AÐALSKIPULAG HVERAGERÐISBÆJAR 2017-2029 - AÐALSKIPULAGSBREYTING - HLÍÐARHAGI, ÍB5

GREINARGERÐ MEÐ AÐALSKIPULAGSBREYTINGU

HVERAGERÐISBÆR AÐALSKIPULAGSBREYTING HLÍÐARHAGI

Staðfest aðalskipulag Hveragerðisbæjar, staðfest 7.12.2017- mkv. 1:7.500

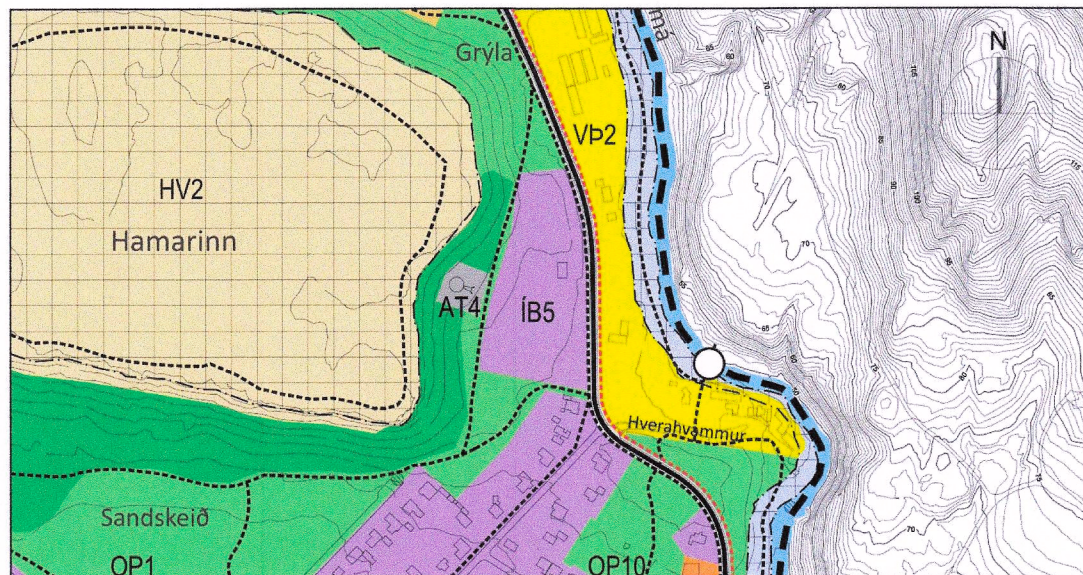
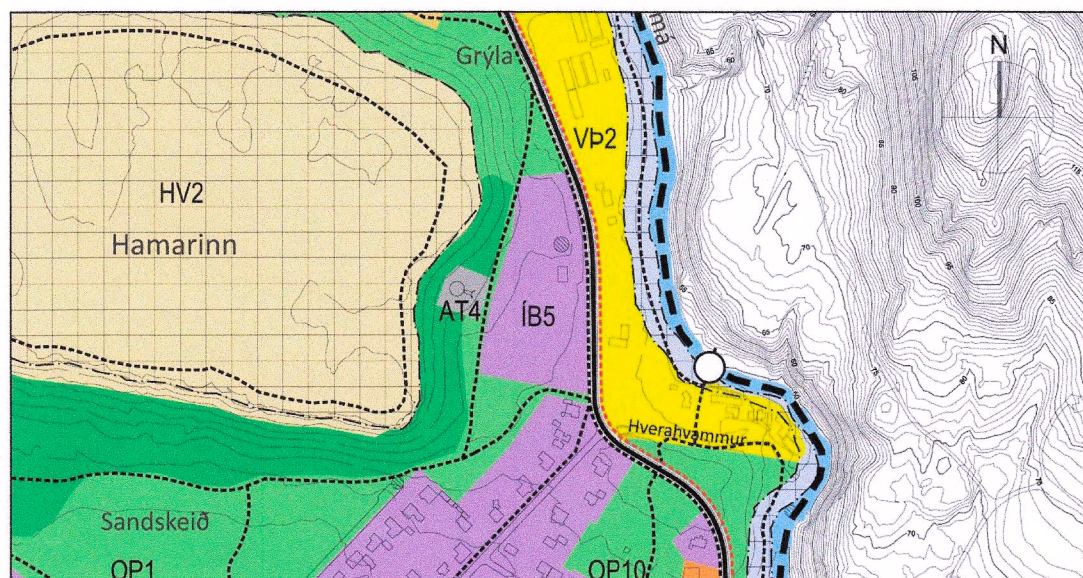
ÍB5 Hlíðarhagi.	1,8	15 íb/ha	Nýbyggingarsvæði. Um er að ræða reit þar sem ekki er hafin uppbygging, en fyrir er eitt íbúðarhús. Á reitnum geta fundist jarðsprungur (sjá nánar kafla 2.3.4) sem haft geta áhrif á nýtingu hans.	Í deiliskipulagi skal reikna með par- og raðhúsum, jafnvel litlu fjölbýli á 1-2 hæðum. Nýtingarhlutfall: 0,4-0,65.
---------------------------	-----	----------	--	--

Um er að ræða breytingu á reit ÍB5, Hlíðarhaga, austan undir Hamrinum. Reiturinn er 1,8ha að stærð og þar er í núgildandi aðalskipulagi gert ráð fyrir þéttleikanum 15 íbúðir/ha en verður eftir breytingu 25 íbúðir/ha. Minjar eru færðar inn á skipulagsupprátt og skilmálar breytast lítillega, þar sem áhersla verður lögð á litil fjölbýli og raðhús, sjá meðfylgjandi skilmálatöflu fyrir og eftir breytingu. Markmiðið með breytingunni er að nýta reitinn betur og auka framboð af litlum til millistórum íbúðum á íbúðarreit sem er í góðum tengslum við aðliggjandi byggð, útivistarsvæði, þjónustu og aðra innviði.

Eftir breytingu- mkv. 1:7.500

ÍB5 Hlíðarhagi.	1,8	25 íb/ha	Nýbyggingarsvæði. Um er að ræða reit þar sem ekki er hafin uppbygging, en fyrir er eitt íbúðarhús. Á reitnum geta fundist jarðsprungur (sjá nánar kafla 2.3.4) sem haft geta áhrif á nýtingu hans.	Í deiliskipulagi skal reikna með fjölbýlis- og raðhúsum á 1-2 hæðum. Nýtingarhlutfall: 0,45.
---------------------------	-----	----------	--	--
